# Technical Bulletin

## Nya värden till STT-1

<b>GATES REFERENSER:</b>	5078, 5344XS. K015078, K01/K025344XS	
Tillverkare:	AUDI, BMW	
Modell:	Various	
Motor:	Audi 2.6/2.8 V6; BMW 2.4 D/TD	
Motor kod:	Audi AAH,ABC,ACZ,AEJ, AFC; BMW M21246TA/TB

**5344XS**  
90239x1

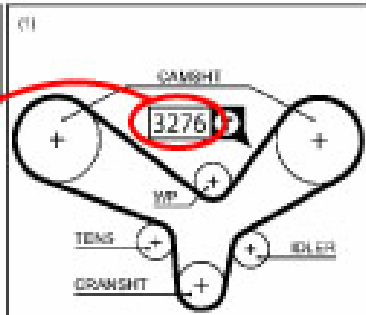
Till kamrem 5344XS, monterad på Audi 2.6 och 2.8 V6 motorer, koden är 3276.
